**Informe Consolidado de Solicitud de Aclaraciones, Rectificaciones y/o Ampliaciones Complementario al Estudio de Impacto Ambiental del Proyecto "OPTIMIZACIÓN Y DESARROLLO DE LA EDAS DE VALDIVIA"**

Nombre del Titular : Aguas Décima S.A.  
Nombre del Representante Legal : Carlos Enrique Barboza Zepeda  
Dirección : Isidora Goyenechea 3642, piso 4

El presente Informe Consolidado de Solicitud de Aclaraciones, Rectificaciones o Ampliaciones al Estudio de Impacto Ambiental del proyecto "OPTIMIZACIÓN Y DESARROLLO DE LA EDAS DE VALDIVIA", contiene las observaciones generadas en virtud de la revisión de la Adenda.

Figura 17. Área de Influencia - Ecosistemas Acuáticos Continentales

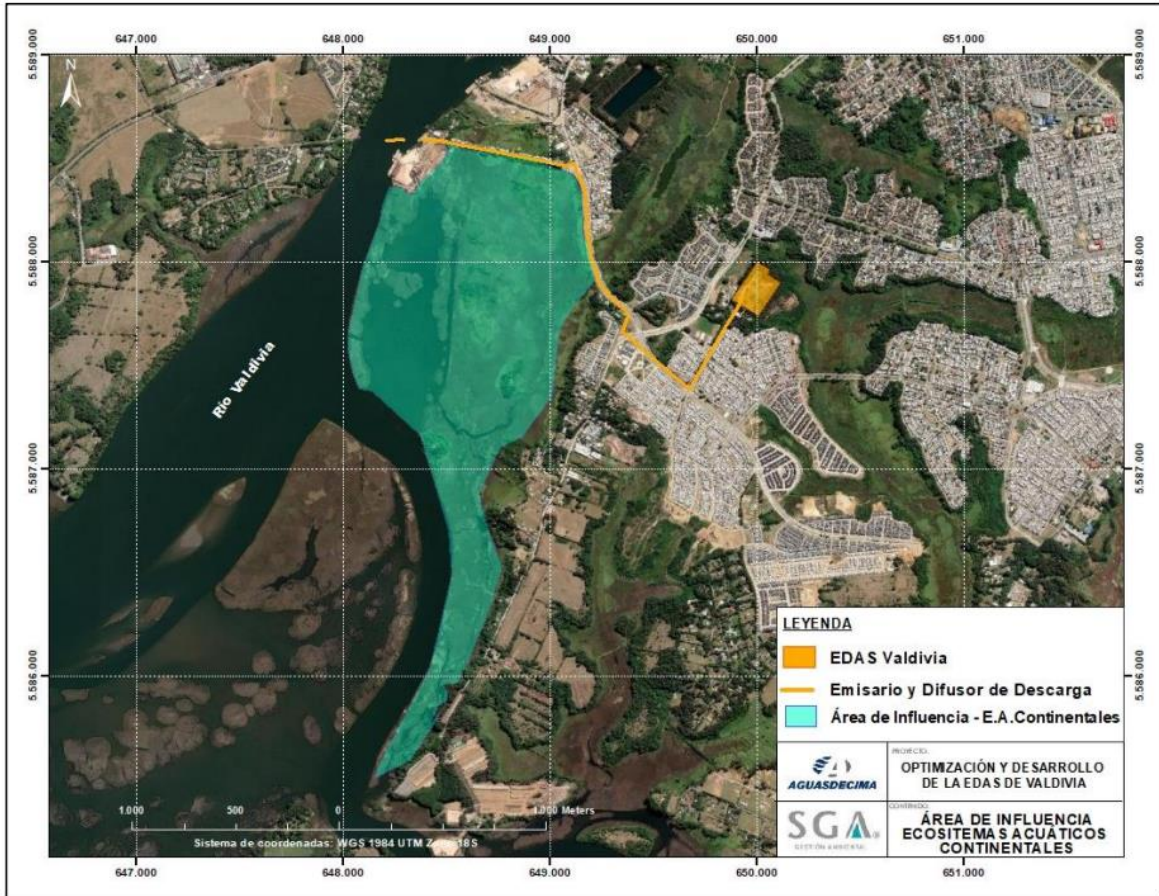
19 Respecto del área de influencia presentada en figura 17 del Anexo 31, se solicita al titular justificar técnicamente como la descarga solo se desplazará aguas abajo de la descarga y comenzando su área de influencia no de inmediato en la descarga sino más bien unos metros más abajo, lo anterior, puesto que la justificación de esta área de influencia no entrega algún antecedente técnico al respecto, se deja constancia del área de influencia presentada por el titular:

**Figura 21. Área de Influencia - Áreas Protegidas y Sitios Prioritarios**

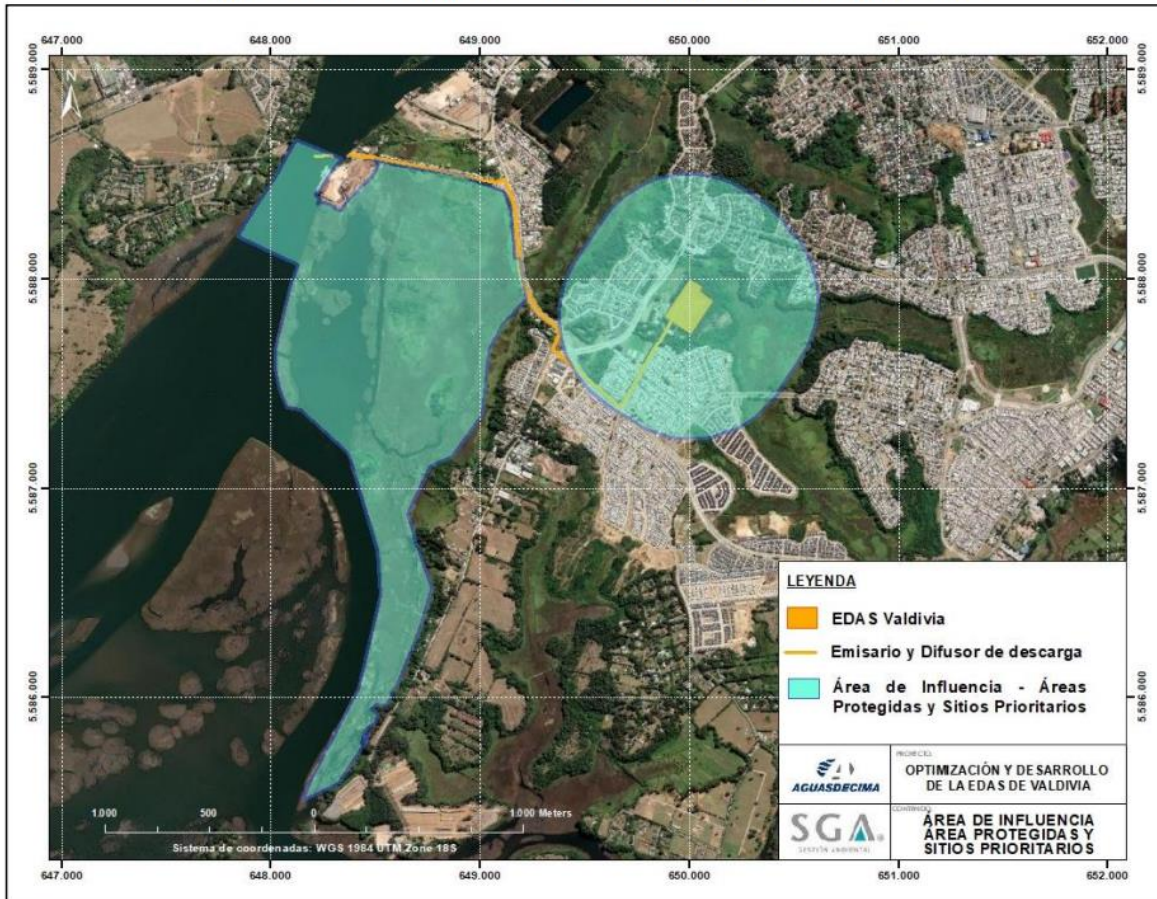
26 Respecto del área de influencia de áreas protegidas y sitios prioritarios, el titular en Figura 21 del Anexo 31 de Adenda se entrega la determinación y justificación, sin embargo, al revisar la imagen se muestra que el área de influencia tiene un polígono en forma rectangular, se hace presente al titular que los cuerpos de agua no se compartan de esa forma, por lo anterior, se solicita actualizar la justificación y determinación del área de influencia presentada de manera de poder evaluar correctamente los impactos asociados al proyecto:

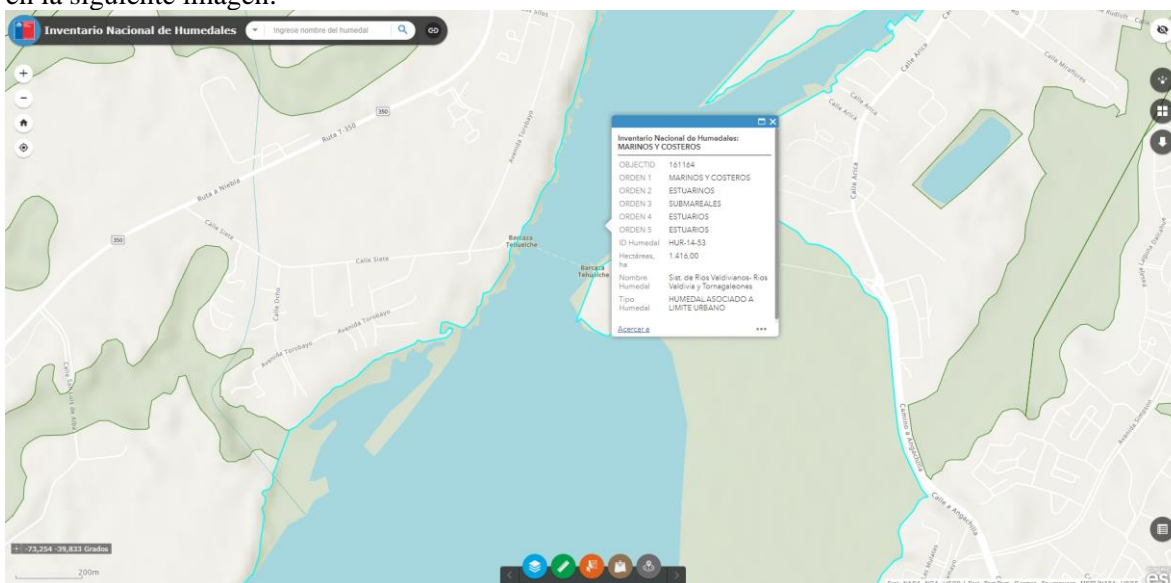
78.1 Respecto de la intensidad del impacto del proyecto el titular indica que esta intensidad será baja otorgándole un valor de “1” por el hecho de cumplir con tabla 2 del D.S. 90/2000, al respecto se hace presente al titular que el mero cumplimiento normativo no descarta la generación de los efectos, características o circunstancias, por lo anterior se solicita al titular reevaluar la intensidad de ese impacto utilizando un detalle mayor al entregado en la Adenda Complementaria detallando los impactos ambientales a generar en el cuerpo receptor, por ejemplo, podrá utilizar la Normas secundarias de calidad ambiental para la protección de las aguas continentales superficiales de la cuenca del río Valdivia aprobado en Consejo de Ministros para la Sustentabilidad con fecha 05 de abril de 2024 u otra de referencia que permita descartar adecuadamente la no generación de los efectos, características o circunstancias.
